お客様 販売店様 各位

## 粘着ゴム（型式：RG-1）販売終了と後継品のご案内

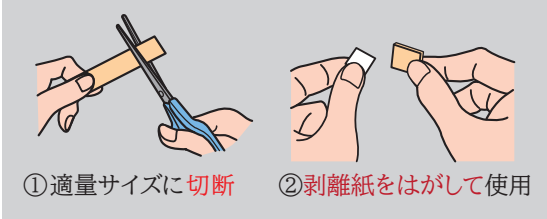
従来品：粘着ゴム（型式：RG-1）	後継品：粘着ゴム（型式：RG-100）
 <p>寸法：20×100mm 入数：100枚</p>	 <p>寸法：100×100mm 10mm角ハーフカット済 1シートあたり100回分 入数：4シート</p>
 <p>① 適量サイズに切断 ② 剥離紙をはがして使用</p>	 <p>ゴム部が黒色になりました。</p> <p>予めハーフカットされた粘着ゴムをはがして使用</p>
 <p>使用後の剥離紙が小さいため、商品に混入するリスクがあるとの意見をいただいていた。</p>	<ul style="list-style-type: none"><li>剥離紙サイズが100mm角に大きくなったため、現場で商品に混入するリスクを低減できます。</li><li>粘着剤の粘着力は、従来品の約1.5倍に向上しました。</li><li>剥がれたゴムが商品に混入するリスクを低減するために、ゴム部の材質を変更し、粘着剤との接着力が強くなりました。</li></ul>
標準価格（税抜） 7,500円	標準価格（税抜） 9,500円
